SP100TN1C/2/1	تاریخ: ۱۴۰۰/۰۳/۱۹
صفحه از ۱	۲۷
نوع خودرو: شاهین

موضوع: دستورالعمل تعویض واشر منیفولد دود طرح جدید خودرو شاهین

دستورالعمل تعویض واشر منیفولد دود طرح جدید

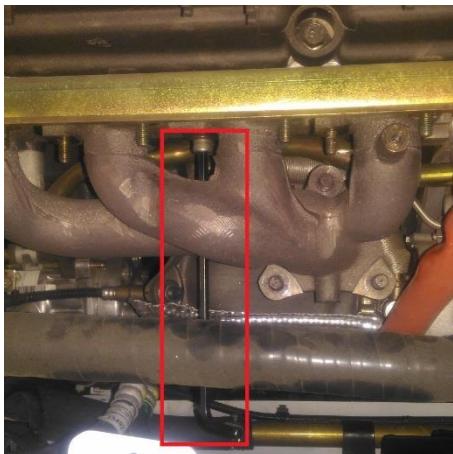
احتراماً، با توجه به اعلام شرکت خودروساز مبنی بر تغییر طرح واشر منیفولد دود خودرو شاهین که به منظور جلوگیری از برخورد وایر شمع ها با سطوح داغ و احتمال ذوب شدگی آنها صورت پذیرفته است، به اطلاع نمایندگی های مجاز می رساند در صورت مراجعه خودرو با ایراد مذکور مقتضی است نسبت به جایگزینی قطعه طرح جدید، طبق دستورالعمل پیوست اقدام نمایند.

تذکر: در صورتی که در حین فرایند مونتاژ واشر منیفولد جدید آثار آسیب دیدگی ظاهری و یا عملکردی در کویل و یا وايرها مشاهده گردید نسبت به تعویض واير و کویل آسیب دیده (به صورت تکی) اقدام گردد و جهت ثبت در سیستم خدمات از اجرت متناظر با این امر (به صورت گارانتی) استفاده نمایید.

- در زمان نصب واير ها، به مونتاژ کامل واير در سمت کویل و شمع توجه کامل گردد.
- جهت حذف تماس واير با واشر منیفولد دود ضمن تنظیم طول و چیدمان واير، خم کردن جزئی واشر مجاز می باشد.
- عدم ضربه به سنسور اکسیژن در حین فرایند مورد توجه قرار گیرد.

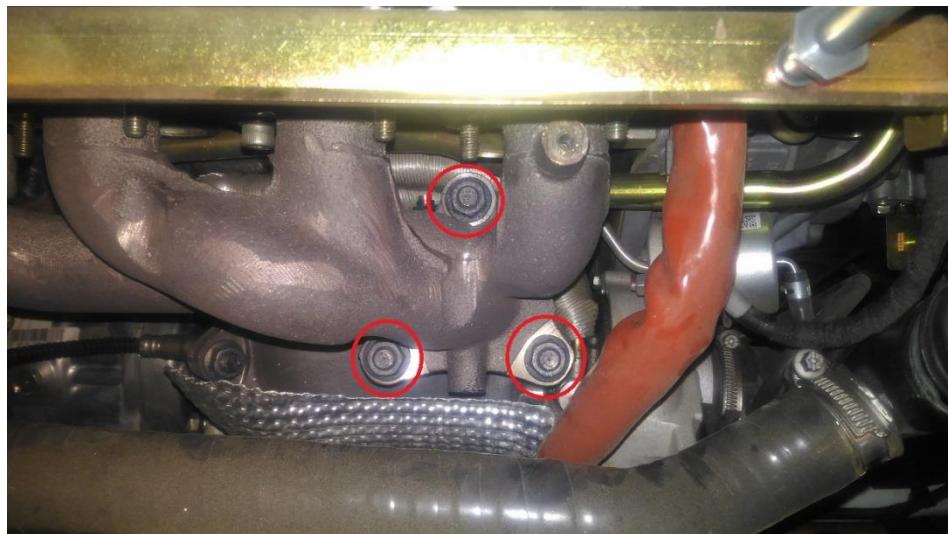
دمونتاژ پیچ های اتصال منیفولد به سرسیلندر (19-26 N.m)
